柏崎刈羽原子力発電所 7 号機
機器・配管系の耐震安全性評価について

(指摘事項に関する回答)

平成 20 年 12 月 25 日

東京電力株式会社

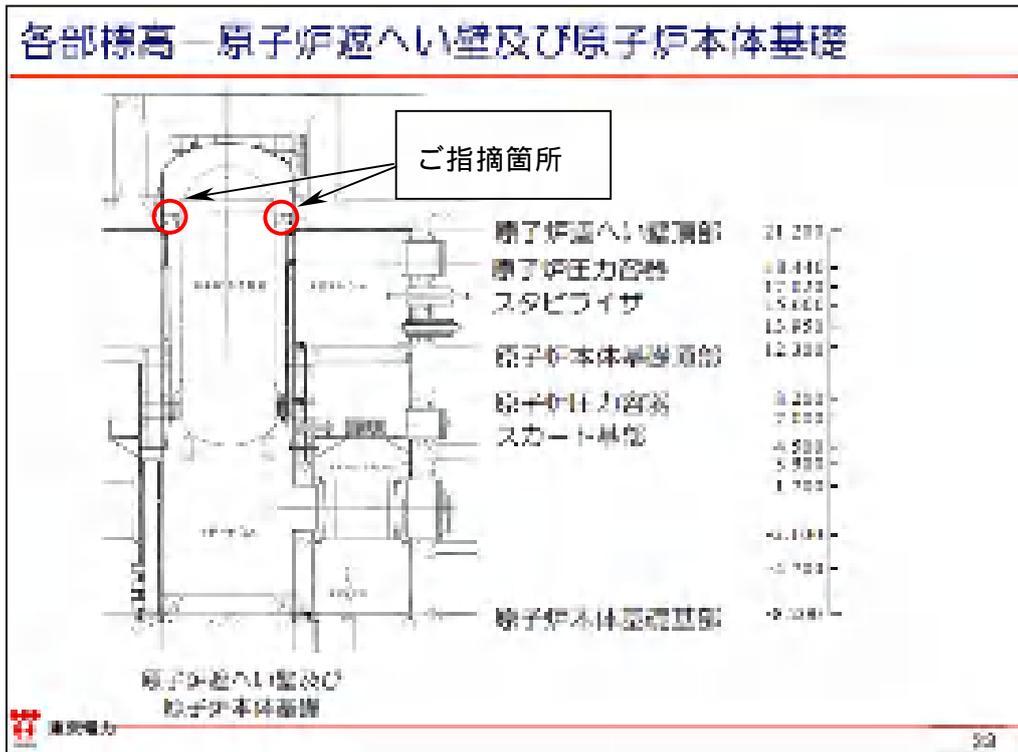
前回資料 P23 における原子炉压力容器上部付近の突起物(下図参照)は、解析モデルに含まれているのか。

ご指摘の箇所は燃料交換ベローズを示している。第1図より、当該箇所は解析モデルに含まれており、原子炉压力容器と原子炉格納容器の荷重の伝達を行うバネとして模擬されている。

第 3 図 原子炉建屋、原子炉格納容器模式図

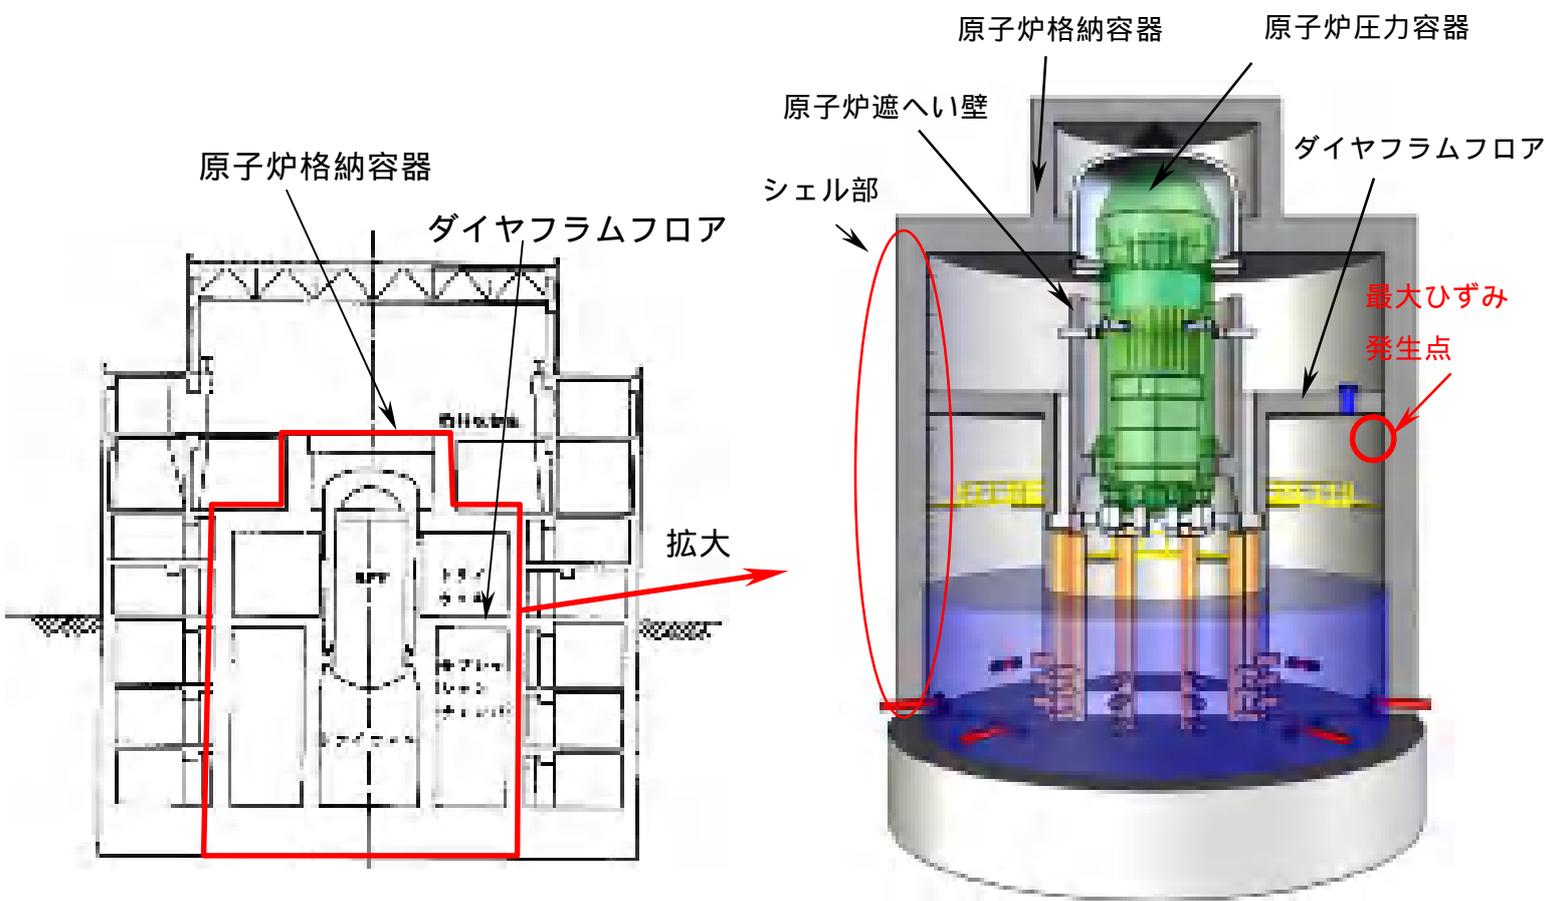
原子炉格納容器ライナプレートの評価で、最大ひずみ発生点はどこか詳細に示すこと。

結果、得られたひずみの最大値は原子炉格納容器シェル部のダイヤフラムフロア直下の部分(第3図参照)であった。

第 1 図 鉛直方向の減衰比と応答振幅の関係

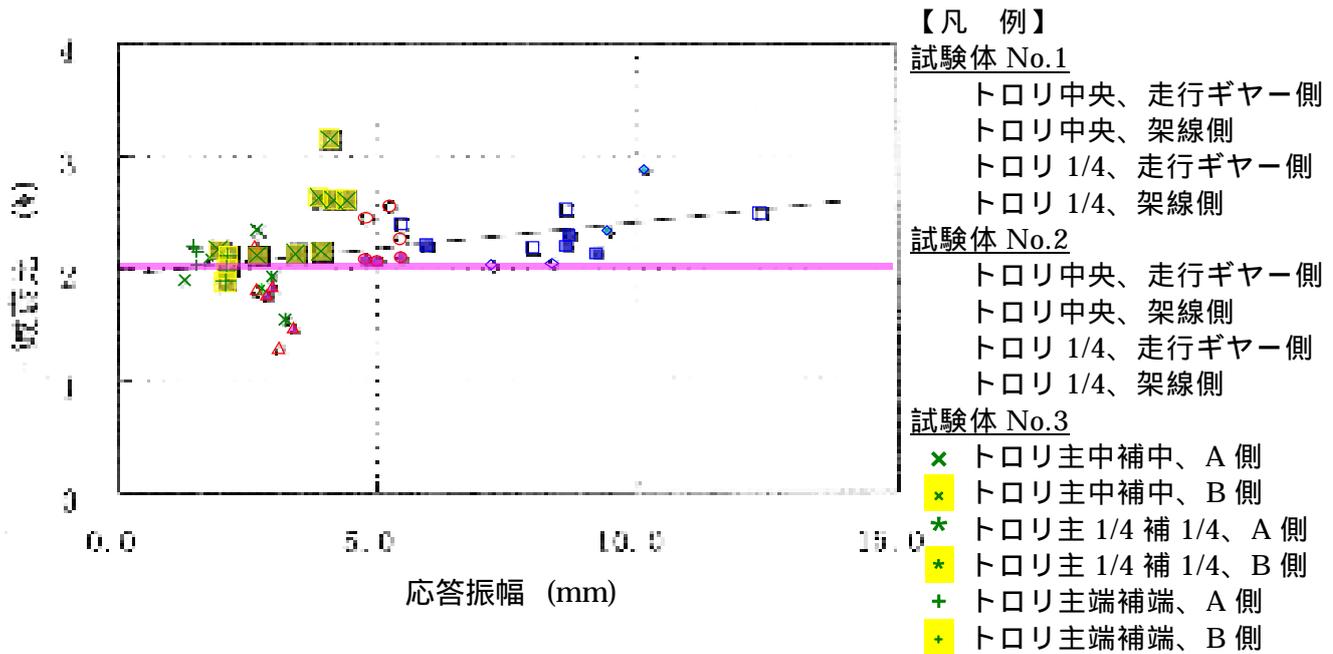
原子炉建屋クレーンの減衰定数を測定した実験について説明すること。また、天井クレーン試験時における建屋振動との関連をどう考えているのか示すこと。

試験結果を第 1 図に示す。設計応答振幅レベル^{*1}(トロリ中央部：12.2mm、トロリ端部：6.0mm)に対し、試験はほぼ同じレベル（トロリ中央部：12.1mm、トロリ端部：10.1mm)まで実施している。

応答振幅に対する減衰比の傾向は、応答振幅が比較的小さい場合には減衰比のばらつきが大きいですが、応答振幅が大きくなると、減衰比の発生源となる構造減衰^{*2}が増加し、減衰比が徐々に増加するとともに、そのばらつきが小さくなる。天井クレーンでは応答振幅 5.0mm で減衰比 2.0%以上を得ている。

応答振幅の増加に伴い減衰比は増加傾向にあり、設計応答振幅レベルで減衰比 2.0%以上となっていることから、設計用減衰定数を 2.0%とした。

第1図 計算モデル (軸方向転倒)

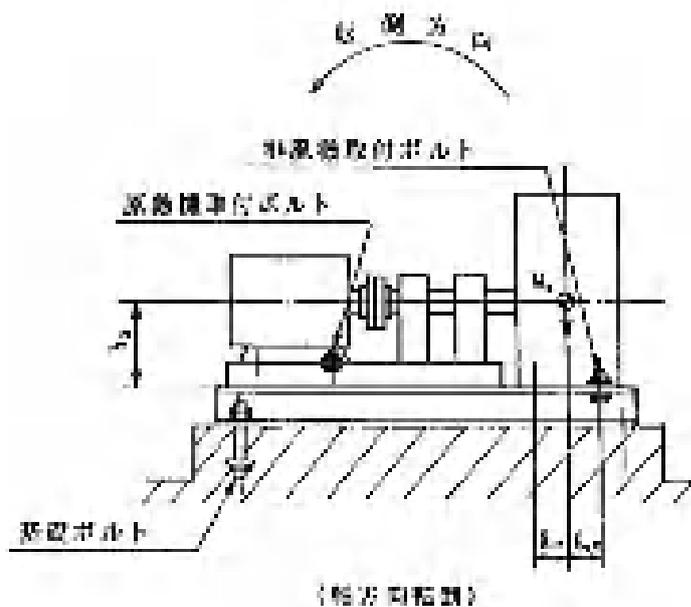
応答倍率法による非常用ガス処理系排風機の評価結果が評価基準値に近い値を示しているため、別の評価手法による結果を確認すること。

ボルトに対する引張力は最も厳しい条件として第1図で最外列のボルトを支点とする転倒を考え、これを他方の最外列のボルトで受けるものとして計算する。

$$F_{bi} = \frac{W_i \cdot (C_H + C_P) \cdot h_i + M_P - W_i \cdot (1 - C_P - C_V) \cdot l_i}{n f_i \cdot (l_1 + l_2)}$$

$$= \frac{420 \times (1.18 + 0.21) \times 600 + 0 - 420 \times (1 - 0.21 - 1.06) \times 40}{2 \cdot (40 + 90)}$$

$$= 1364.68[\text{kg}] = 13383[\text{N}]$$

$$\sigma_{bi} = \frac{F_{bi}}{A_{bi}} = \frac{13383}{201.0} = 67[\text{N}/\text{mm}^2]$$

第 1 図 Ss、0.5 x Ss の年超過確率

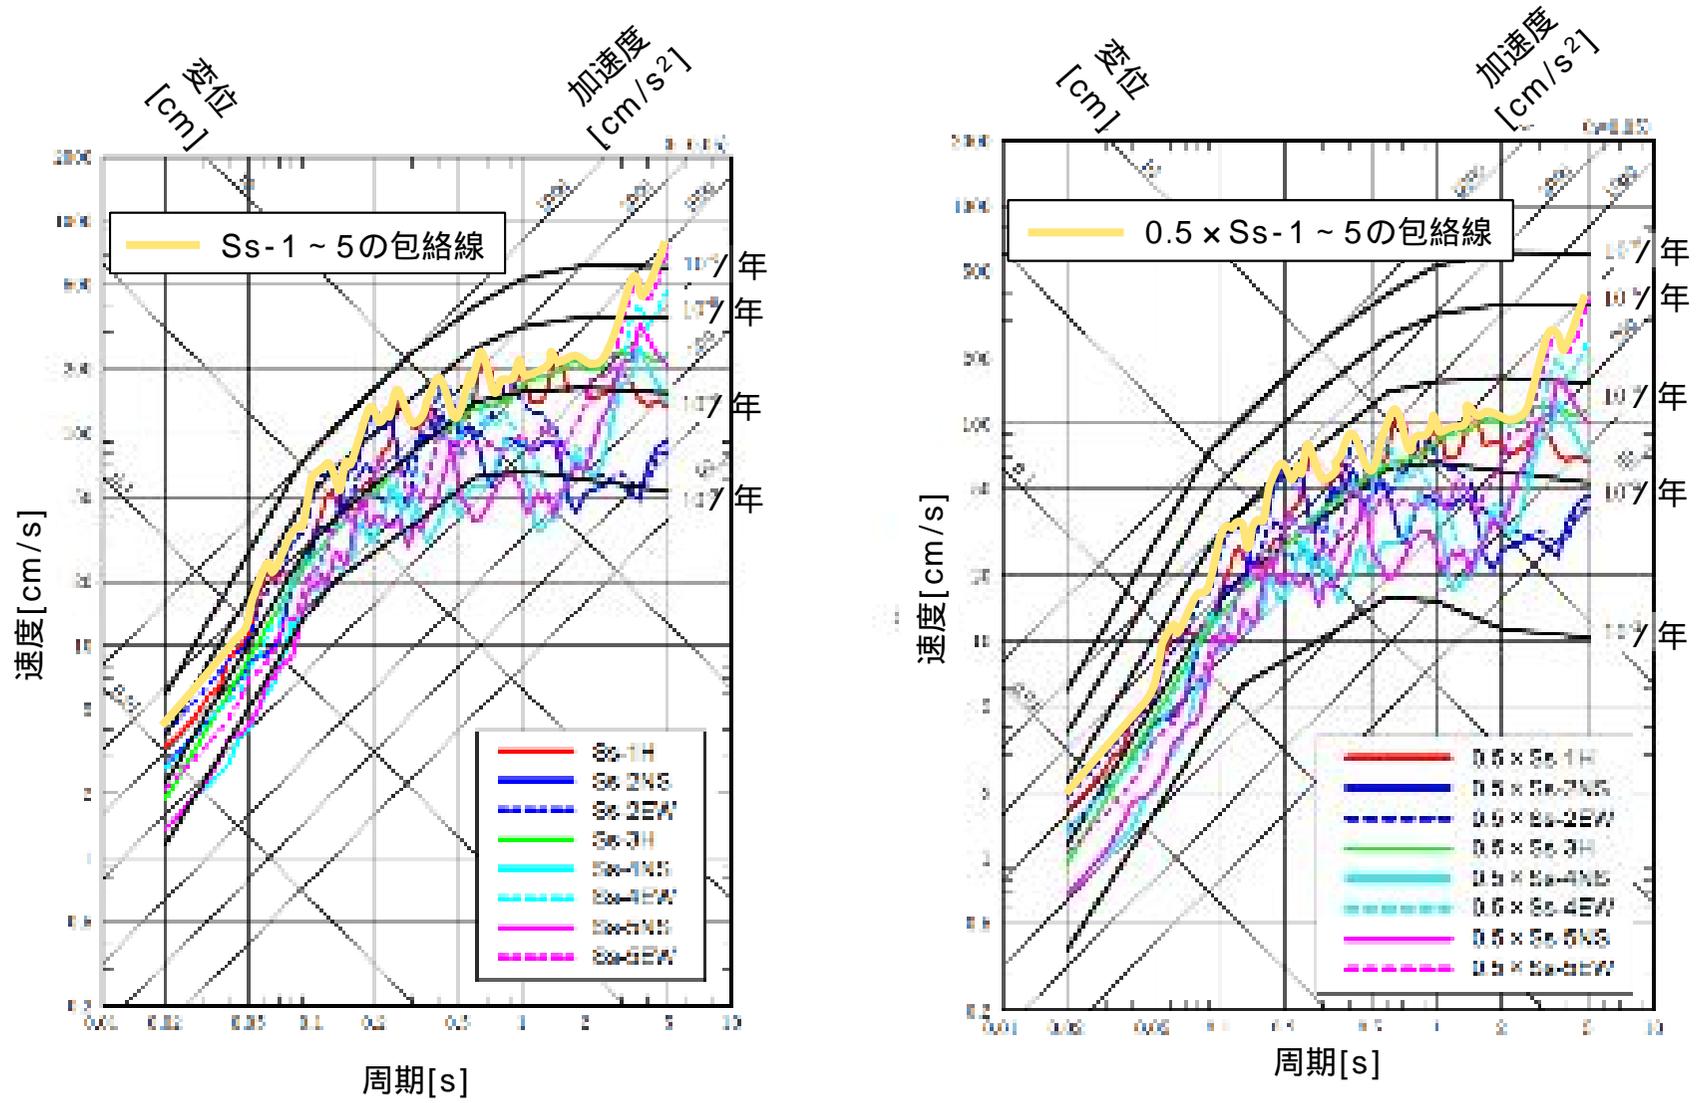
荷重の組み合わせの評価において、参照すべきスペクトルの超過発生確率の考え方を示すこと。

このたび当社は基準地震動 S_s の想定にあたり、F-B 断層、長岡西縁断層帯等、個別地震動として計 5 波を定めたところであるが、上に示したこれまでの設計プラクティスにならい、これらを包絡した地震動を考慮して地震応答解析を実施するとともに、基準地震動の発生確率についても包絡波の発生確率を参照した(第 1 図参照)。

なお、それぞれの個別地震動の発生確率と運転状態の確率との重畳を考慮して、個別地震動ごとに荷重の組合せの要否を判断することも考えられるが、複数の地震動ごとに評価を実施することは、設計ないし評価が煩雑となり合理的ではなく、また、支配的である包絡波について評価を実施しても工学的妥当性は損なわれないと判断されたものと推定する。

第 1 図 0.5Ss の年超過確率

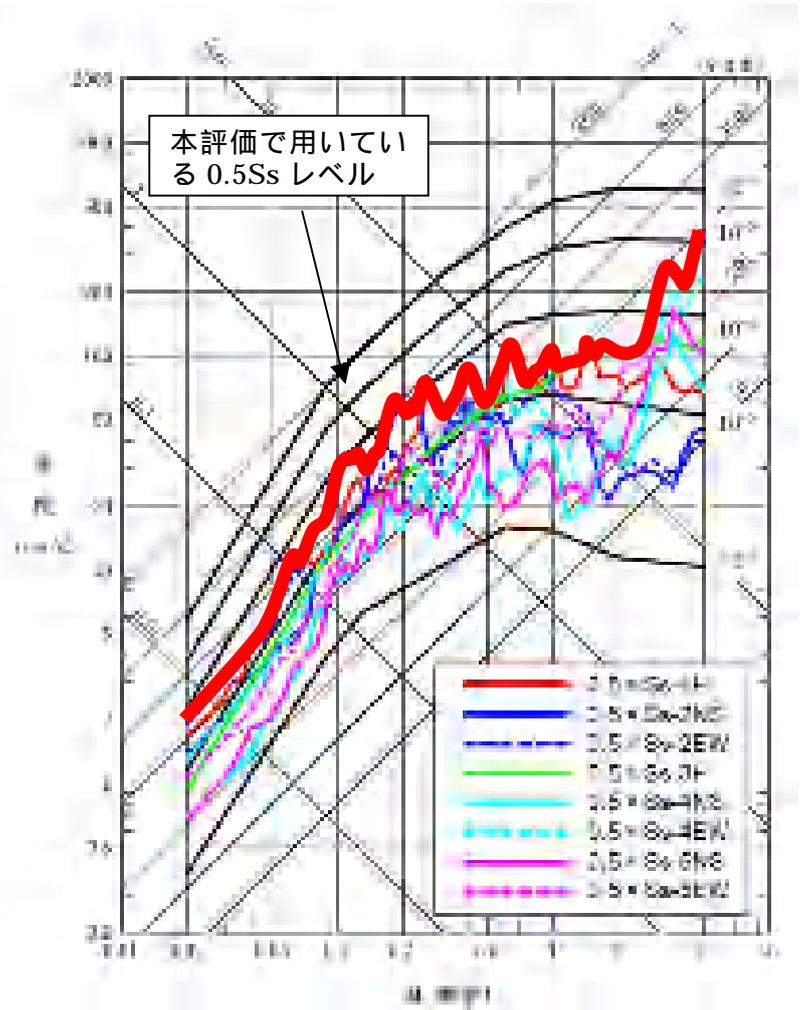
Sd を 0.5 倍の Ss にしたのはなぜか説明すること。

Sd/Ss の比率は、0.5 を下回らないこととされている。その 0.5 を採用して年超過確率を参照したところ、全ての 0.5Ss の包絡レベルにおいて、年超過確率が概ね $10^{-3} \sim 10^{-4}$ であった。JEAG4601-1984 で想定している事故発生確率が 10^{-4} /年であることを考慮すると、Sd/Ss の比率を 0.5 を超えて設定すると、地震と事故が同時に発生する確率が 10^{-7} /年を下回り、耐震安全性評価において考慮すべき事象とはいえなくなる。このことから、本評価においては、Sd/Ss の比率を 0.5 とした。
